Réponses aux questions et commentaires pour la demande de modification du décret 388-2017 de la mine Canadian Malartic

Projet d'agrandissement du parc à résidus sur le territoire
de la Municipalité de Malartic par Canadian Malartic GP

12 avril 2022

ANNEXE RQCM-18

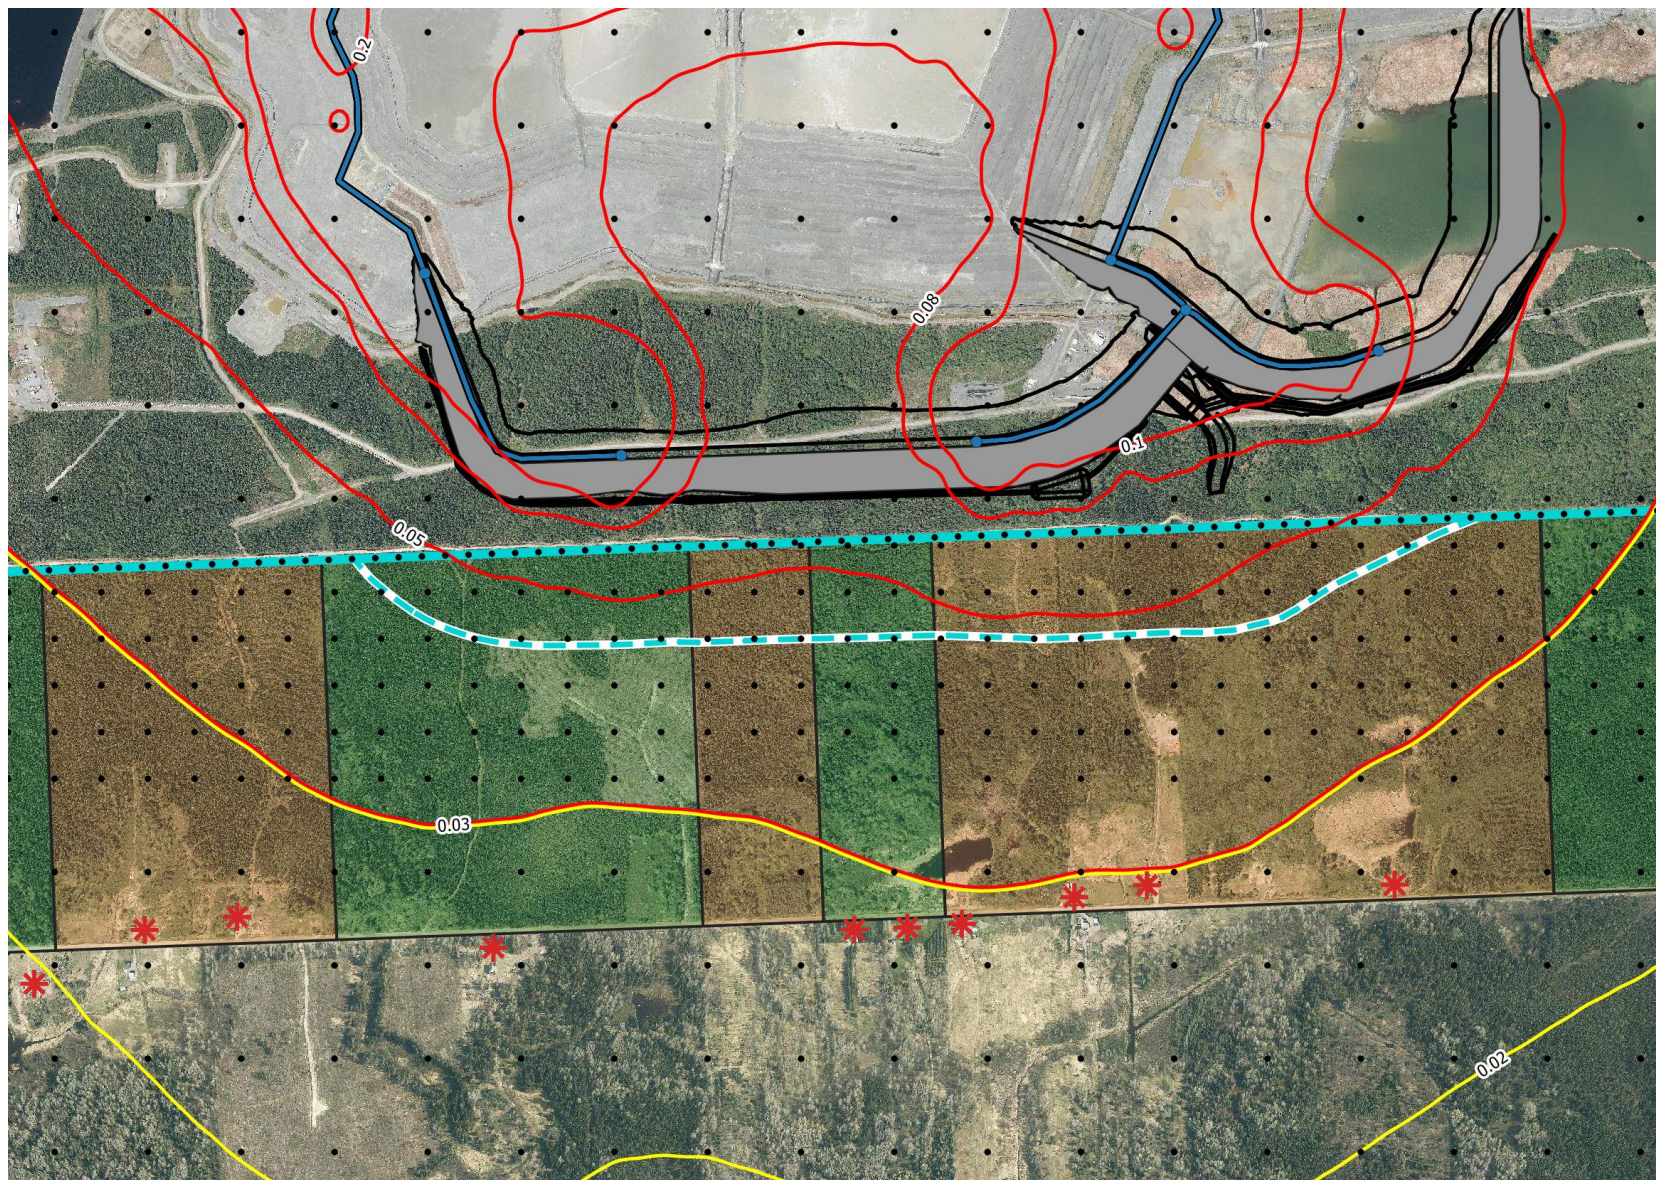
À la section 6.1 (Secteur Sud) du document de sa demande de modification, l'initiateur présente uniquement les résultats du scénario de base, considérant qu'aucun dépassement n'est modélisé aux récepteurs sensibles du secteur sud. Puisque des dépassements ont lieu dans le domaine d'application, l'initiateur doit aussi présenter les résultats d'un scénario optimisé pour le secteur sud. L'initiateur devra présenter ces résultats, sans quoi, il n'est pas possible de comparer les résultats de cette étude avec la situation présentement autorisée.

La réponse à cette question se trouve dans le mémorandum préparé par WSP et présenté à l'annexe RQCM-15.
